改善箇所説明図

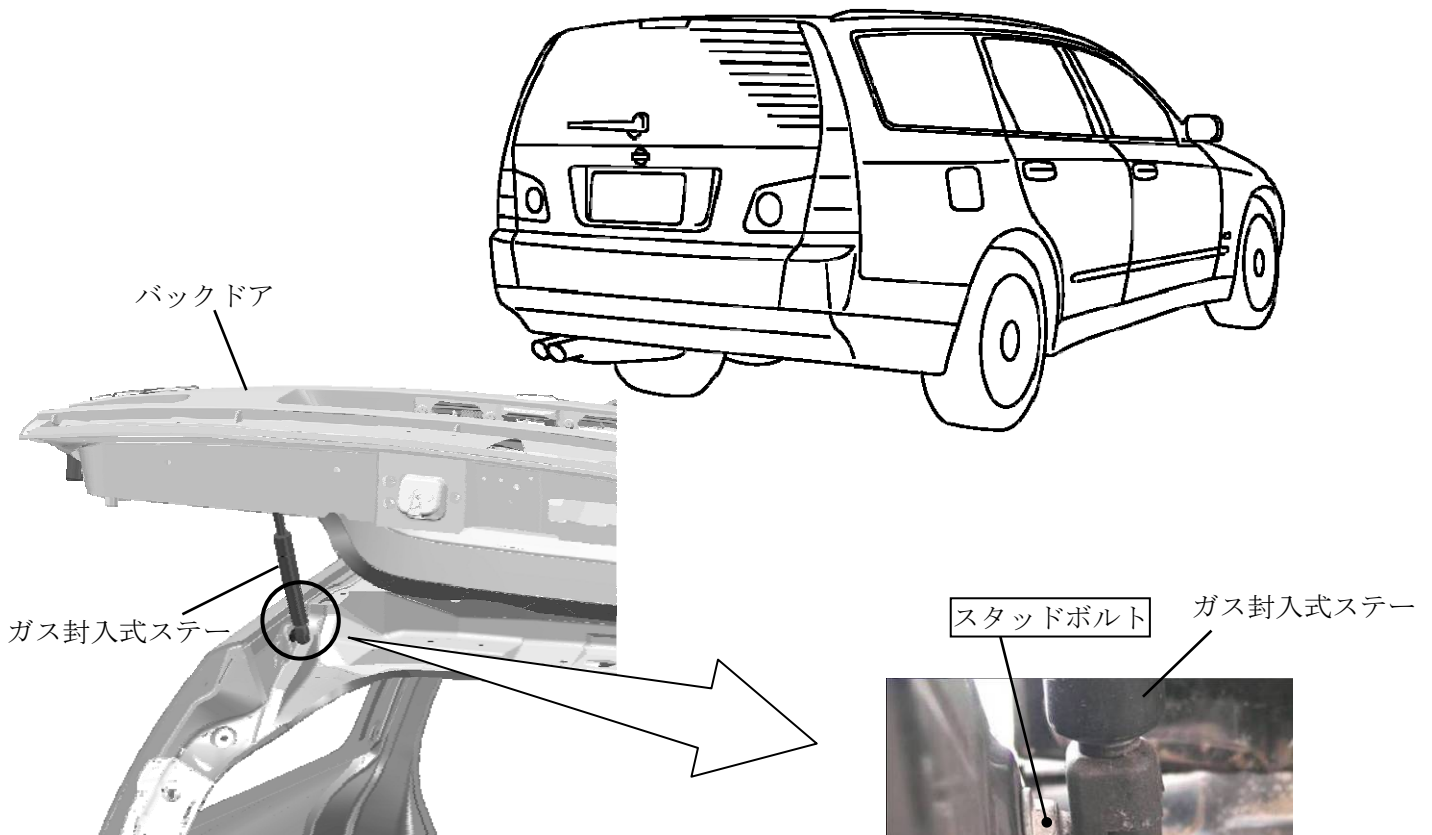
不具合発生箇所

バックドアのガス封入式ステー取り付け用スタッドボルトにおいて、バックドア開閉時の入力に対する耐久性が不足しているため、バックドア開閉操作の繰り返しにより、スタッドボルト取り付け部のファイバーワッシャが摩耗し、スタッドボルトが緩むものがある。そのため、そのままの状態で使用を続けると、スタッドボルトが折損し、バックドアを保持できなくなるおそれがある。

改善の内容

全車両、スタッドボルト及びファイバーワッシャを対策品と交換する。

識別：銀色のシールをモデルナンバープレートの右横に貼り付ける。
